サービス 通信

富士重工業株式会社

NO : FAS-045

1. 標 題 後席背当の改善
2. 適当機体 FA-200シリーズの機体で製造番号#12~#100号機に該当する機体
3. 適用度 要望事項
4. 目 的 バッテリーの点検，整備を容易にするため後席背当を持ち上げ機構に改善する。
5. 指 示 後席背当組立を交換する。
6. 実施時期 任意
7. 承認 航空局承認 (NO-東-019) 46.4.3
8. 所要部品 この作業には下記の部品が必要である。

詳細 E'

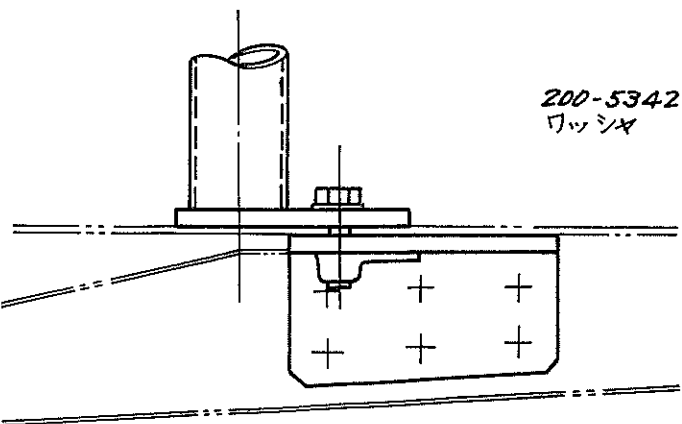
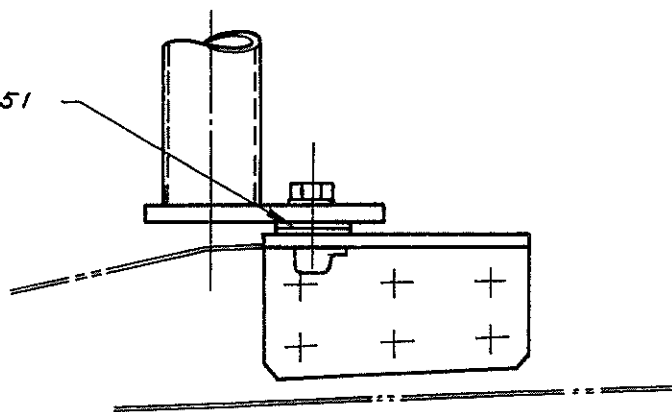
機首方向に穴位置を2mmずらす
ナットプレートに穴をすらしナットプレート打釘

変更前

変更後

詳細 E

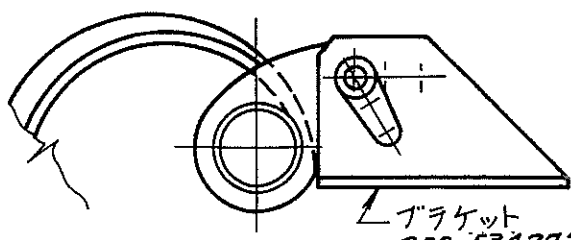
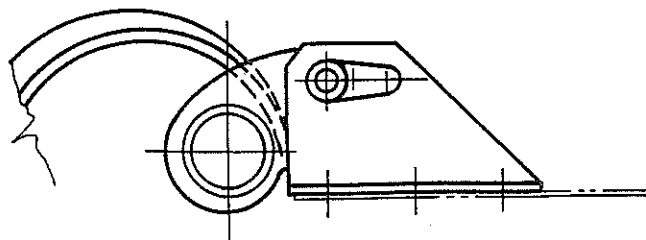
- (1) 後部背当 (200-534260-001 or -101) を取り付けている2本のボルト (AN 4-7A) を取りはずす。(図詳細B参照)
- (2) 後席座席 (200-534250-001 or -101) を取りはずす。
- (3) 後席肘掛2ヶ, 灰皿2ヶを取りはずす。
- (4) 後方固定風防の内張り (天井, 左右窓) および後席左右内張りを取りはずす。
- (5) 後席肘掛取付ブラケット (左右各2ヶ, P/N 200-534120-007) を取りはずす。
(図詳細D参照)
- (6) 後席背当取付ブラケットと外板の間のクッションを取りはずす。
- (7) 後席背当取付ブラケット (200-534275-045および-046) に取り付いているナットプレートを取りはずし, ナットプレート位置を機体前方に2mm移動する。(図詳細E参照)
- (8) 上部ローラー取付金具のカバー (200-534103-017) を取りはずし, 切欠きをつける。
(図矢視C参照)
- (9) 後方固定風防天井のクッションをブラケット (200-431006-012) を取り付けるため取りはずす。
上部ローラー取付金具にリベット3本でブラケット (200-431006-018) を取り付ける。(図矢視B参照)
- (10) 6項および9項で取りはずしたクッションを接着剤 (セメダイン#575) で取り付ける。
- (11) 後方固定風防天井に天井内張り左右窓の内張り上部ローラー取付金具のカバーを取り付ける。
- (12) 後席左右内張りの肘掛取付ブラケットを取りはずした箇所に内張りの裏側より同色レザーを接着剤 (セメダイン#575) にて張り付ける。
- (13) 後席座席を取り付ける。
- (14) 新型後席背当組立を取付ける。取付け時, 背当組立と取付ブラケットの間にワッシャ (200-534275-051) を入れ取付ける。(図詳細E参照)
- (15) 後席背当組立取り付け後, 作動状態を点検し, スムーズに作動するよう締め付けを調整する。

∟ ブラケット
200-534275-045
200-534275-046
